AG: Merck KGaA

Proj.: Erschließung Greentech Park Fluxum – Niederschlagswasserbewirtschaftung
Stellungnahme Änderungen Pr. 200.115

Stellungnahme

Abbildung 4: Mögliche Alternativen zu Versickerungsmulden (Quelle: DWA A 138-1 - Oktober 2024)

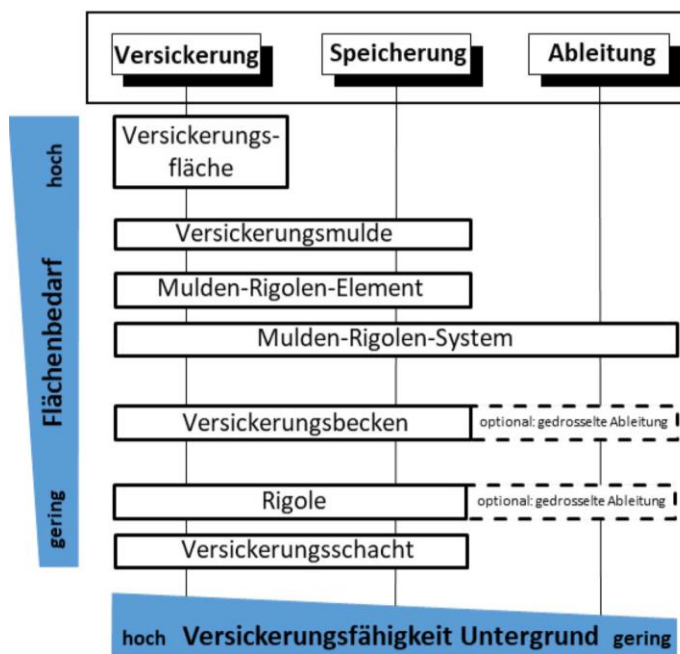
Wie bereits im Konzept zur Niederschlagswasserbewirtschaftung angemerkt, empfiehlt sich aufgrund des bereits dort vorliegenden, hohen Ausnutzungsgrades an verfügbaren Flächen die Prüfung von effizienteren Versickerungsanlagen. Hierzu sind mit Verweis auf die DWA-A 138-1 - Anlagen zur Versickerung von Niederschlagswasser – Teil 1: Planung, Bau, Betrieb– Stand Oktober 2024 - folgende Alternativen zielführend:

Wir empfehlen daher, im Rahmen der textlichen Festsetzungen alternativ zur reinen Muldenversickerung die Möglichkeit von

- a.) Rigolen
 - b.) Mulden-Rigolen-Systemen
- ebenfalls einzuräumen.

Grundsätzlich sind diese Anlagen deutlich effizienter in Bezug auf den Flächenbedarf einer Versickerung und schaffen zusätzliches Retentionsvolumen, benötigen aber eine detaillierte Planung und genaue Kenntnisse über die geplante Bebauung, Kanalisation/Wasserführung und die mögliche Vorbelastung des Niederschlagswassers.

Rigolen können z.B. unterhalb von befestigten Verkehrsflächen angeordnet werden und schaffen zusätzliches Volumen für die Retention des 500 a Ereignisses. Sie benötigen aber eine technische Vorbehandlung des Niederschlagswassers (Im Fall von Mulden erfolgt dies durch die belebte Bodenzone), welche nach DWA 102-2 über die Belastungskategorien der angeschlossenen Flächen ausgelegt werden muss. Rigolen müssen regelmäßig inspiziert, gewartet und gereinigt werden. Diese Betriebskosten müssen berücksichtigt werden.

Mulden-Rigolen-Systeme können anstelle der geplanten Mulden eingesetzt werden und kombinieren die Vorbehandlung der belebten Bodenzone mit den Vorteilen der Rigole. Sie können allerdings nur wirtschaftlich im Bereich von Grünflächen angeordnet werden und sind insgesamt deutlich teurer in der Herstellung und Betrieb als Mulden.
